Abwägung der eingegangenen Stellungnahmen
Abstimmung der 1. Verschickung vom 23.04.2018

Baumaßnahme: Förderung des Radverkehrs
Teilbaumaßnahme: Ausbau der Veloroute 1 - Umgestaltung der Chemnitzstraße zur Fahrradstraße

A B W Ä G U N G S V E R M E R K

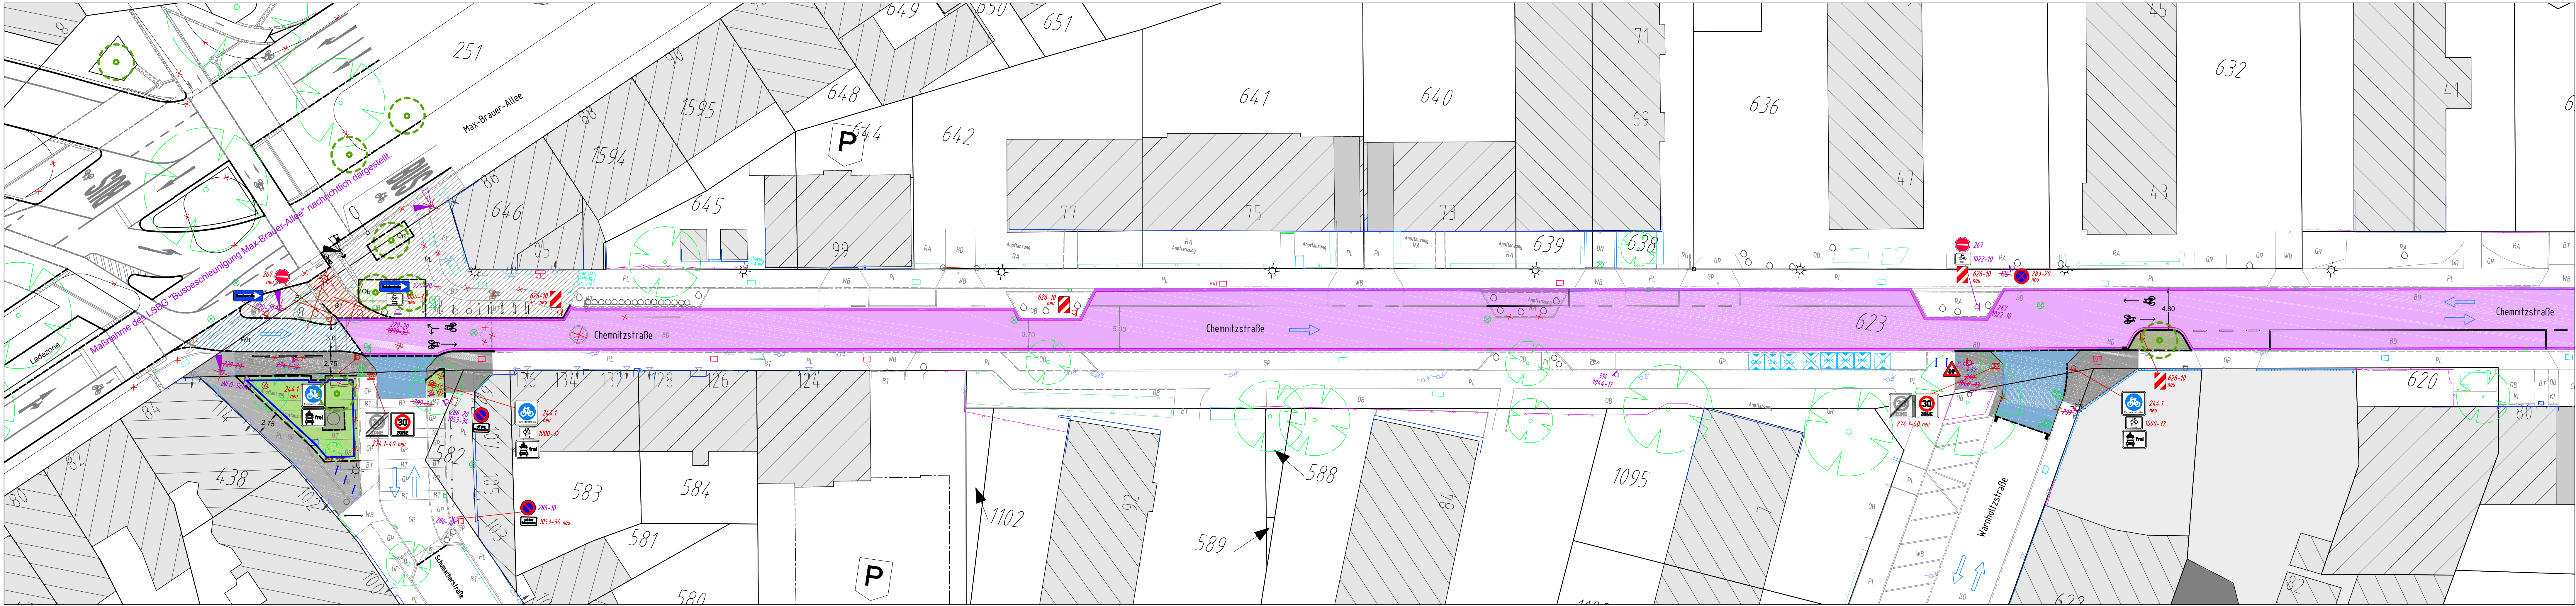
Blatt 1 mit Max-Brauer-Allee, Schumacherstraße und Warnholtzstraße:

- Es fehlen Bodenindikatoren an der Einmündung der Chemnitzstraße in die Max-Brauer-Allee sowie an der Querung des den Gehweg kreuzenden Radweges (gehört das zu dieser Planung oder zur Busbeschleunigung Max-Brauer-Allee?).
- Die Gehwegüberfahrt in die Schumacherstraße scheint mit der Anrampung in Flucht des Gehwegs Chemnitzstraße zu liegen, womit sich beim Queren ein Quergefälle ergeben wird, das nicht nur für Rollstuhlnutzer problematisch ist.

- Die Kreuzung Chemnitzstraße / Max-Brauer-Allee liegt außerhalb unserer Ausbaugrenzen. Dieser Bereich wird bei der Planung zur Busbeschleunigung Max-Brauer-Allee mit betrachtet.

- Die Einmündung Schumacherstraße wird durch die Gehwegüberfahrt ein verändertes Quergefälle bekommen, wie alle anderen Überfahrten auch. Die Nebenflächen werden hier so weit wie möglich angeglichen.

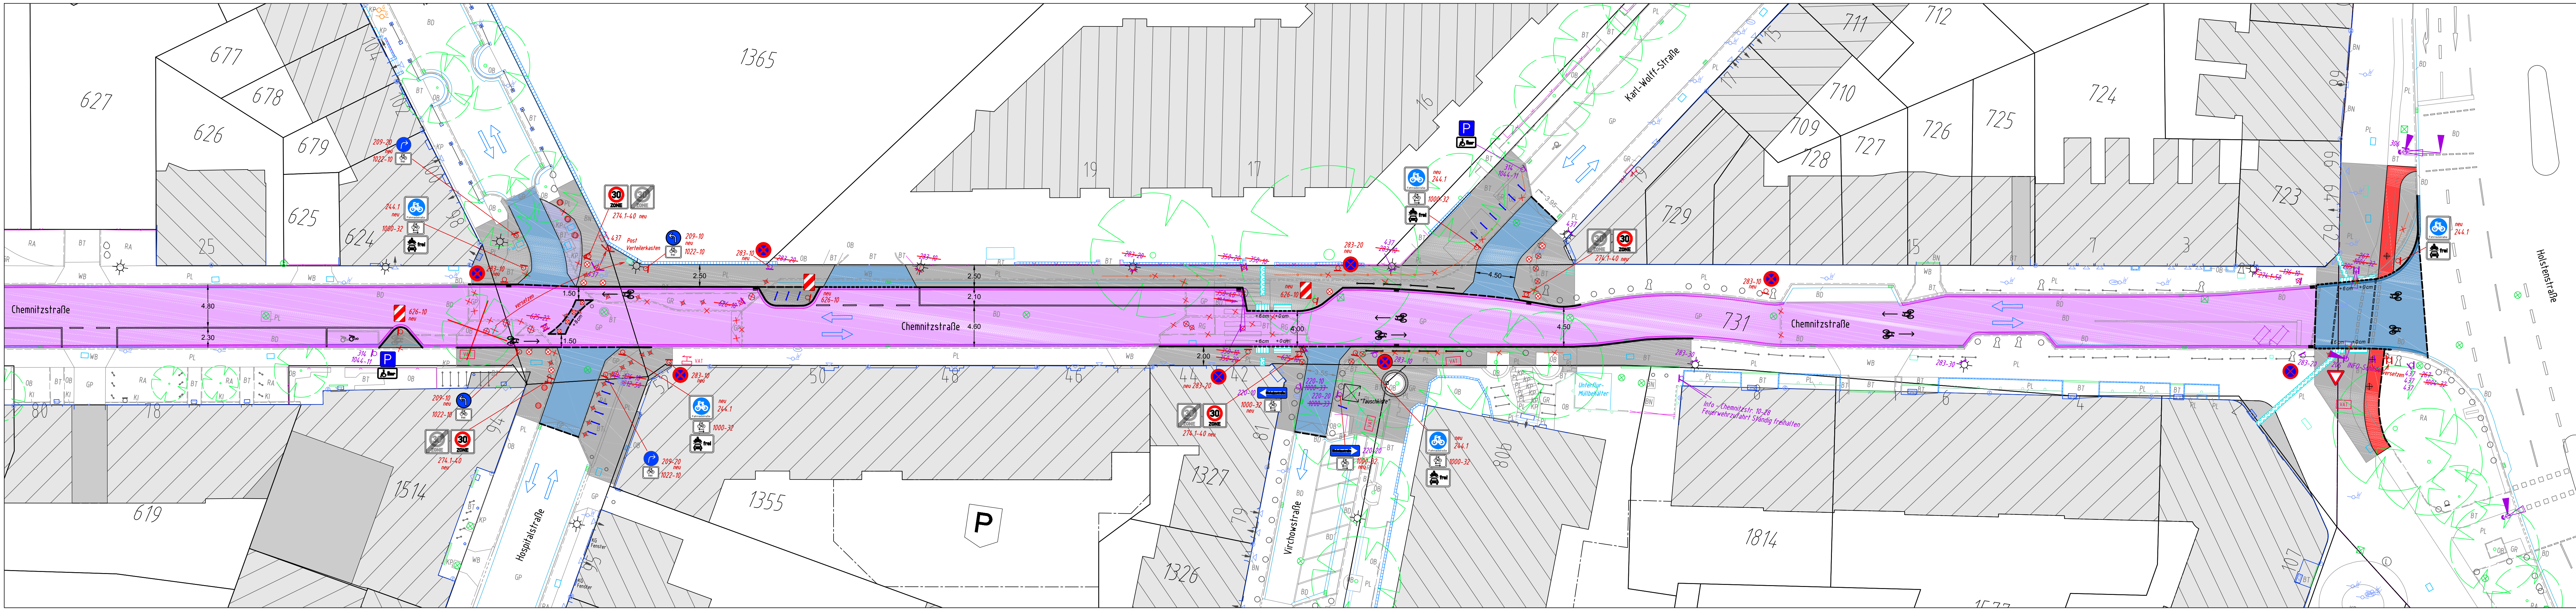
Blatt 2 mit Hospitalstraße:

- Zum FGÜ siehe oben.
- Die Poller sind kontrastreich zu markieren.
- Die Anordnung der Fahrradbügel sollte unproblematisch sein.
- Die Querung an der Einmündung in die Holstenstraße ist nicht ganz nachvollziehbar. Es gibt eine Furtmarkierung, aber auf einer Seite scheint kein LSA-Mast zu stehen. Die LSA ist mit taktil-akustischen Einrichtungen auszustatten (sofern noch nicht vorhanden), die Masten müssen zwischen den getrennten Querungen stehen. Der Auffindestreifen auf der Südseite sollte direkt zum Richtungsfeld führen und nicht in einen Leitstreifen gewandelt werden.

- Die neuen Poller werden mit einer reflektierenden Banderole versehen.
- Bei der Querung an der Einmündung Holstenstraße sind auf beiden Seiten Lichtsignalanlagen vorhanden. Diese mit Akustikgebern auszustatten, würde nur für die gesamte Kreuzung geschehen und wäre mit erheblichen Kosten verbunden (grobe Schätzung HHVA: 150.000,00 €).
Die Planung wurde dahingehend überarbeitet, dass die LSA-Masten zwischen den getrennten Querungen stehen.
